Relatório de Conformidade Ambiental com o Projeto de Execução

Reforço de Abastecimento de Água a Bragança

Parecer da Comissão de Avaliação

Dezembro de 2012

Planta Geral do Projeto

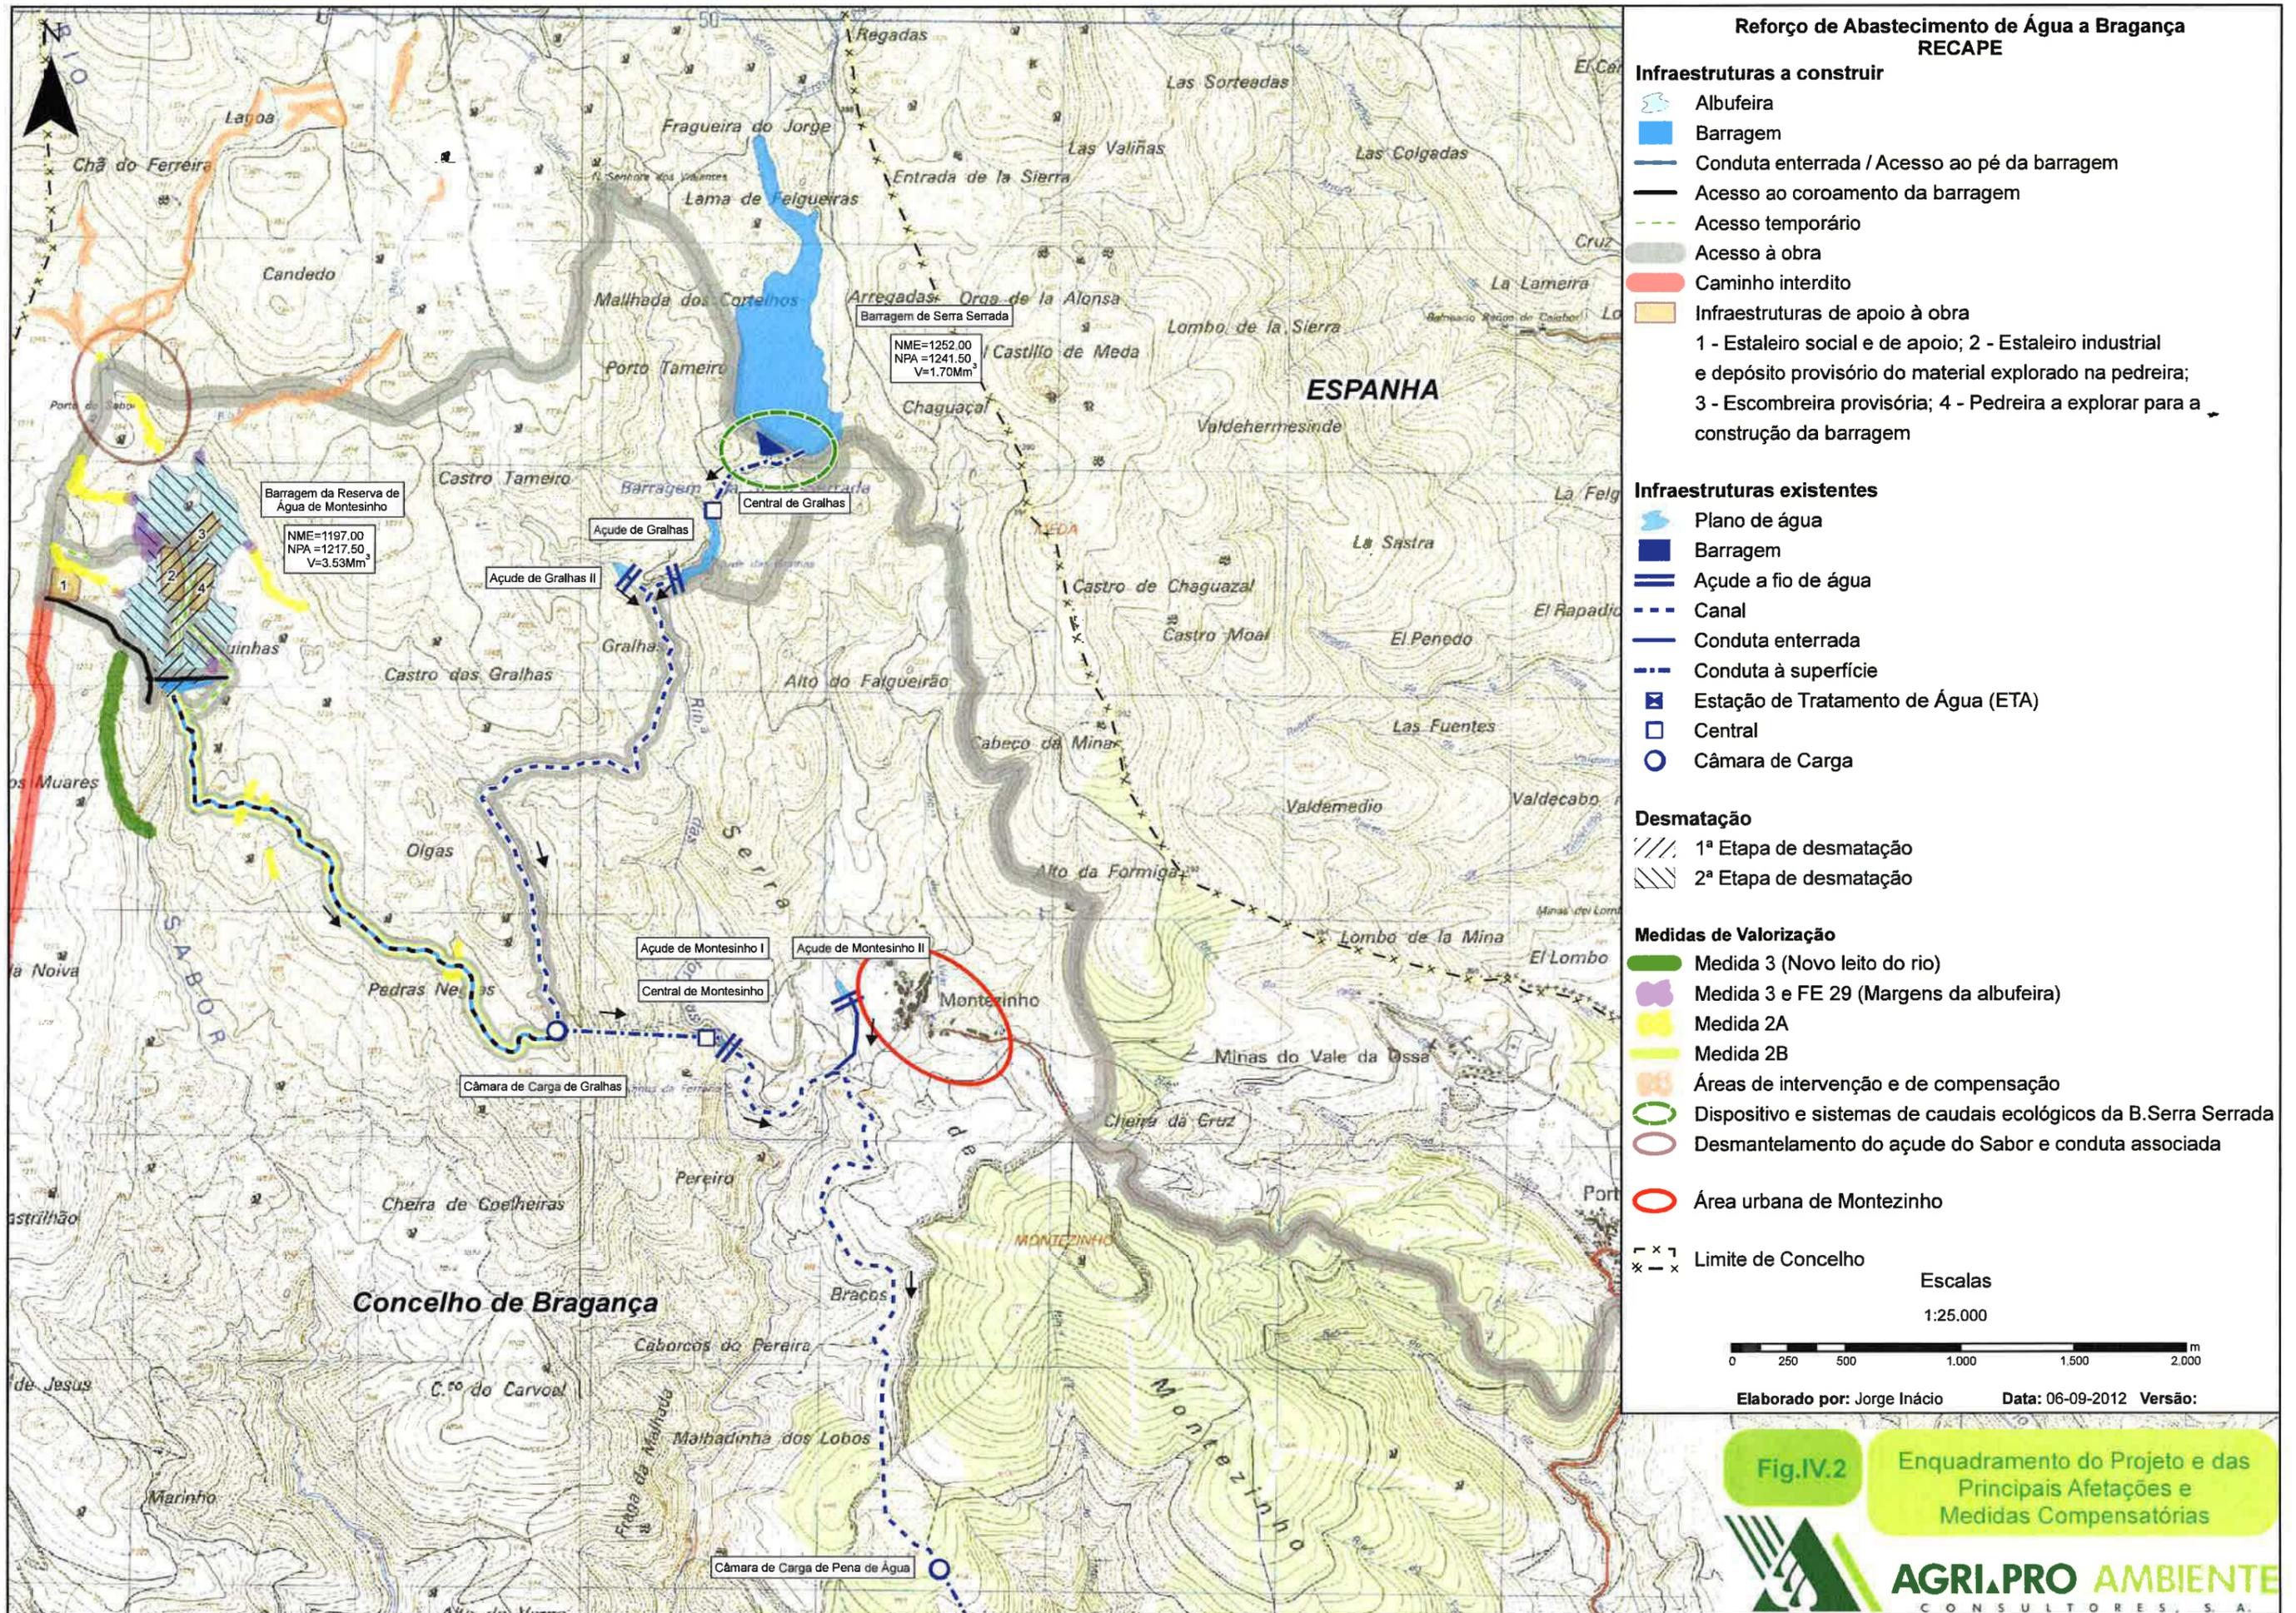
Dos dados disponibilizados, quanto à solução de engenharia proposta para a ligação da albufeira ao leito alternativo, não é possível prever a sua eficácia quanto à função de manutenção do “contínuo natural”, de acordo com o defendido no EIA, isto é, não é demonstrada a adequabilidade desta solução ao objetivo preconizado, nomeadamente como corredor para a fauna aquática e ribeirinha, assegurando a conectividade entre o sistema a montante e a jusante da barragem.

Verifica-se que a solução apresentada não é suportada por qualquer estudo hidromorfológicos do afluente do rio Sabor nem pela análise da sua viabilidade ecológica, sendo apenas apresentada uma solução morfoestrutural compatível com as funções de descarregador de superfície e de cheias da barragem a construir. Desta forma, não se encontra clarificada nem demonstrada nos elementos cartográficos e/ou descritivos apresentados no RECAPE a adequação ecológica da zona de interconexão entre a tomada de água na albufeira (margem direita da albufeira) e o “leito alternativo”, de modo a garantir, de forma permanente, o contínuo ecológico entre o rio Sabor a montante e jusante da barragem/albufeira e o funcionamento do leito alternativo como sistema de transposição da “barragem” pela fauna aquática e ribeirinha.

Os elementos de projeto disponíveis concluem que o troço do rio Sabor a jusante da barragem ficará seco ao longo de cerca de 1 km, entre o pé da barragem e a intersecção do leito alternativo com o Sabor, sem qualquer viabilidade enquanto ecossistema ribeirinho, uma vez que não está prevista a libertação de caudal ecológico neste troço de rio. Em articulação com este aspeto, deverá ser analisada a viabilidade ecológica da utilização do leito alternativo para o rio Sabor, como referido anteriormente.

circuito hidráulico, com a extensão de cerca de 2.800 m. O caminho não pavimentado deverá ser conformado em terra batida, dispensando-se a utilização do macadame.

Está previsto que este caminho não pavimentado tenha 7,10 m de largura de plataforma e 6,00 m de faixa de rodagem. Atendendo a que este acesso será dedicado exclusivamente à manutenção e vigilância dos órgãos da barragem, o perfil transversal da plataforma e da faixa de rodagem deverão ser reduzidos à largura mínima.

Esta prevista a beneficiação deste acesso, “de modo a assegurar as condições de trabalho”, como referido no RECAPE. No entanto, salienta-se que não deverá ser feita qualquer retificação de traçado, qualquer mobilização do solo (aterro ou escavação), ou ainda alteração das condições de permeabilidade deste acesso.

Deverão ser detalhados os volumes de terras a movimentar, inerente à implantação do edifício e do respetivo caminho de acesso, bem como eventuais soluções de pavimentação.

Fig.1 – Limite da área a submeter a Plano de Gestão

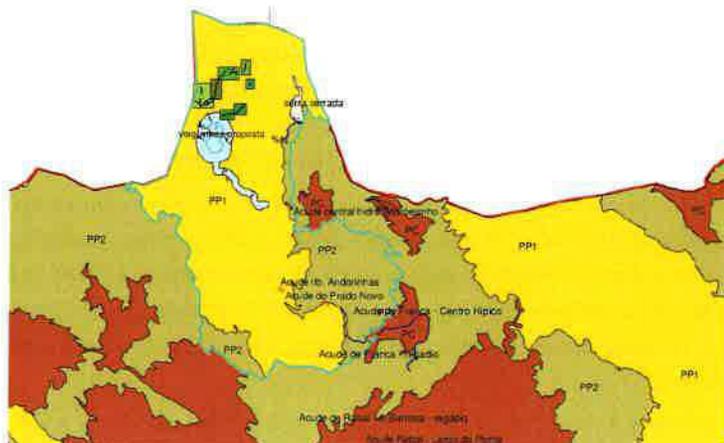
- Incidir sobre a área montante da bacia do rio Sabor assinalada a verde na Fig.1, englobando maioritariamente a Zona de Proteção Parcial Tipo I, área de maior valor de “wilderness” abrangida pelo PO PNM (Resolução do Conselho de Ministros n.º 179/2008 de 24 de Novembro).
